千代田区教育委員会 教育長 山崎芳明 様
同事務局 子ども施設課 御中

社団法人 日本建築家協会（JIA）関東甲信越支部
保存問題委員会 委員長 左 知子
千代田地域会 代 表 赤堀 忍

九段小学校・幼稚園施設整備計画の公開資料等についての質疑書

階高・段数・蹴上の関係

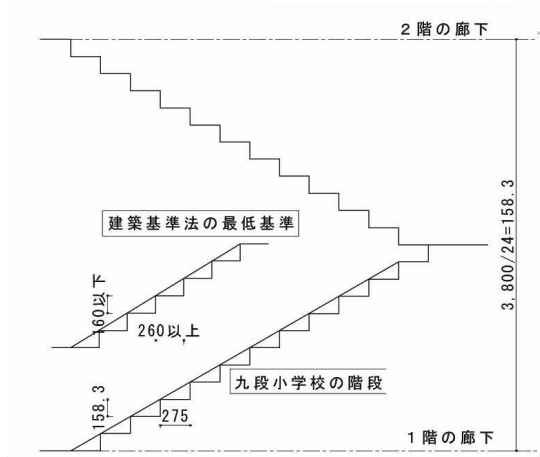
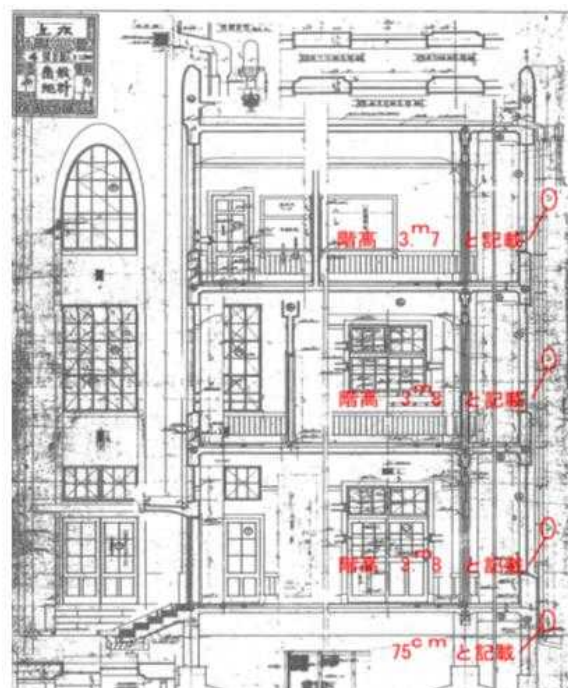
文献によりますと、蹴上寸法は 15.38 c m となり、現行の建築基準法に適合しています。協議会の資料どおり蹴上が 16.5 c m とすれば、階段の段数が 23 段であるか、階高が 3.8m よりも大きい数値であるかのいずれかということになりますので、事実関係の照合をお願いします。

九段小学校の既存校舎の設計図(東京都公文書館所蔵)によると、九段小学校の高さは、玄関から 1 階まで 75 c m、階段段数 5 段、1 ~ 2 階および 2 ~ 3 階の階高は 3.8m、階段の段数は 24 段です。計算すると、蹴上の寸法は 15.83cm となります。また、踏面の寸法は 27.5cm となっています。<次ページに図>

東側道路斜線 (図は全て現状の塀の場合)

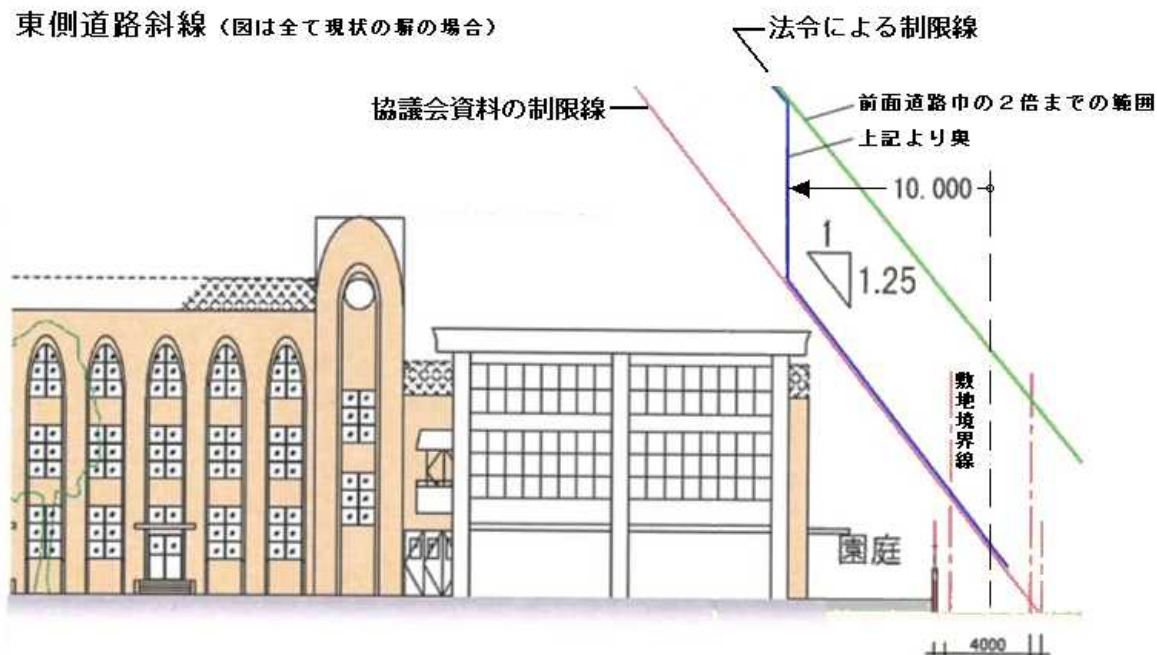
第2回協議会の資料に示された「CASE-1」では、法令による斜線制限とは異なる制限線により、体育館部分のボリューム・形状が著しく制約され、「高さ制限のため、プールは日照の確保できない地下への設置となります」とし、一方では「体育館棟の規模が大きくなるため、校舎の時計塔が隠れてしまいます」と、ありますが、基準法に従えば、高さの制約はより緩やかで、プランニング次第で様々な解決が可能と考えられます。別途規制理由があればお示しいただきたいと思います。

建築基準法では、広い南側道路の境界線からその道路幅員の2倍かつ35m以内の範囲及び東側の細い道路の中心線からの距離が10mを越える部分では、広い南側前面道路と同じ道路幅とみなして斜線制限が適用されます。(建築基準法施行令第132条1項)

塀の高さ・建物の外壁位置によっては、仮想道路復員を広くすることができる(131条の2第3項)ため、道路斜線制限は、さらに緩和できる可能性があります。
